Aanvraag omgevingsvergunning Het Zand 17 Uitbreiding Arbeidsmigranten-woning 06-11-2020
(incl. aanvullingen – versie 5)

AANVRAAG OMGEVINGSVERGUNNING VEREISTEN

Omschrijving Aanvraag

Ventilatiebalans vergunningaanvraag

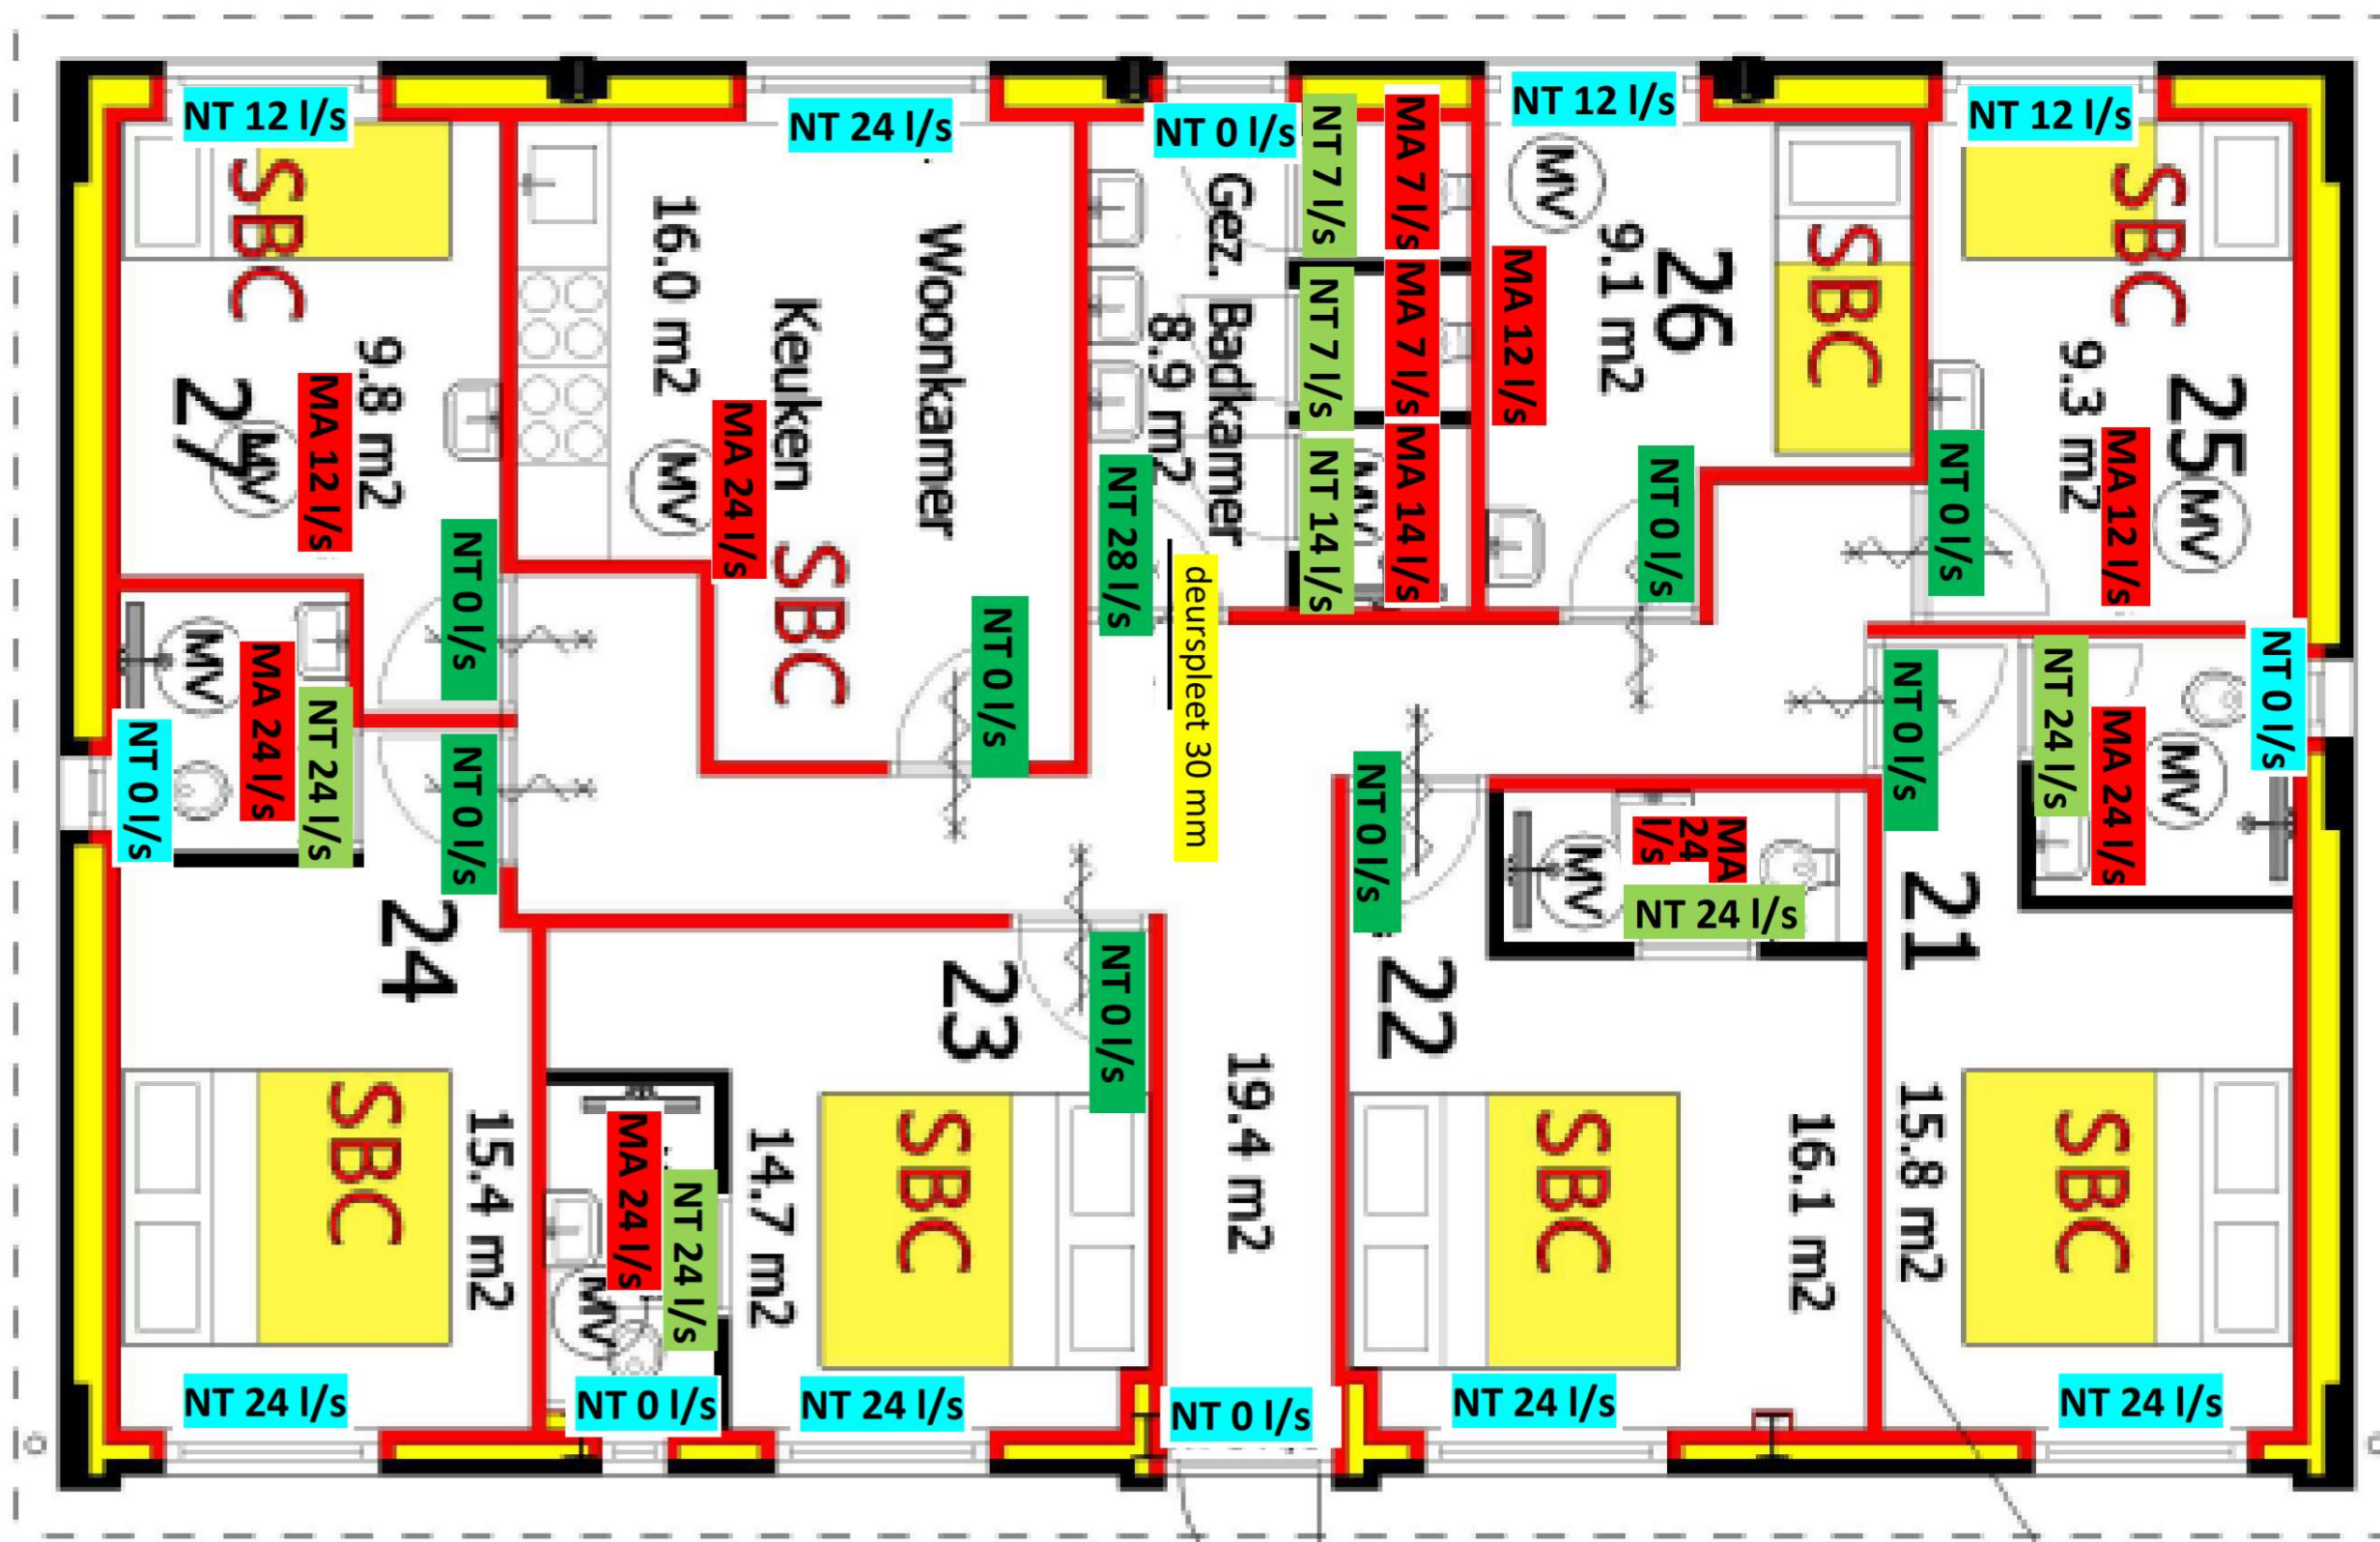
De gemeente plaatste de volgende vraag bij de tekening op pagina 16:

“Op grond van afdeling 3.6 van het Bouwbesluit moet de aanvoer van verse lucht in balans zijn met de afvoer van verontreinigde lucht. Om voor de luchtverversing van de gemeenschappelijke badkamer (inclusief de toiletten) voldoende aanvoer van ventilatielucht te realiseren, afkomstig van de gemeenschappelijke verkeersruimte, moet deze gemeenschappelijke verkeersruimte eveneens beschikken over een ventilatievoorziening voor de aanvoer van verse lucht met ten minste een evenredige hoeveelheid aan ventilatiecapaciteit, bijvoorbeeld in de vorm van een ventilatierooster boven de toegangsdeur.”

De luchttoevoer is echter op een andere wijze voorzien (aldus de adviseur van Eklips):

Kijkende naar de ventilatietekening op het punt van de luchttoevoer naar de gemeenschappelijke verkeersruimte, ten behoeve van de luchtafzuiging in de gemeenschappelijke badkamer (inclusief de toiletten) lijkt het dat hier geen luchttoevoer is voorzien: Alle luchtstromen langs de binnendeuren naar de verkeersruimte staan op 0 l/s. Er is geen luchtvoorziening naar de verkeersruimte.

Echter, ondanks dat zelfsluitende binnendeuren worden toegepast voor alle slaapkamers, zal enig luchttransport onderdoor de deur mogelijk zijn.

De gevelroosters in de slaapkamers en woonkamer zijn geselecteerd op de maximaalstand van de ventilatie per kamer. Op basis van de aanname dat niet alle slaapkamers gelijktijdig gebruik maken van de maximale ventilatiestand, resteert een luchttoevoercapaciteit via die gevelroosters en de binnendeuren naar de verkeersruimte.

Bij een gelijktijdigheid van de maximale ventilatie in alle kamers van 85%, resteert voldoende capaciteit voor de luchttoevoer van de 100 m³/uur die maximaal via de gemeenschappelijke badkamer met toiletten zal worden afgevoerd. 85% is een heel veilige grens want de verwachting is dat de ventilatie in de meeste gevallen op stand 1 of 2 zal draaien.

De ventilatievoorziening voor de aanvoer van verse lucht aan de gemeenschappelijke verkeersruimte bestaat dus uit de "overcapaciteit" van alle gevelroosters in alle kamers tezamen, waardoor zowel de doorspoeling van de verkeersruimte als de luchttoevoer aan de gemeenschappelijke badkamer (inclusief de toiletten) is gewaarborgd. Zoals op tekening is aangegeven is het voor de badkamer wel nodig dat de lucht ook vrijelijk vanuit de verkeersruimte kan toestromen, waardoor een grote deurspleethoogte is gevraagd van 30mm.

Conform de eisen van het Bouwbesluit is op deze wijze ook voor de badkamer een waarborg bereikt van de aanvoer van voldoende verse lucht om in balans te zijn met de afvoer van verontreinigde lucht.

N.B.: op basis van eenheid in kwaliteit en uitvoering, zal ook in de slaapkamers zonder eigen badkamer (ruimtenummers 25, 26 en 27), een hogere ventilatie-capaciteit aan worden gehouden, al kan hier Bouwbesluittechnisch worden volstaan met een ventilatie die alleen is gebaseerd op de grootte van de kamer (43 m³/uur) en niet op de minimum-eis voor een badkamer (75 m³/uur). Dit heeft verder echter geen invloed op de kwaliteit en veiligheid van de benodigde ventilatie van de badkamer.
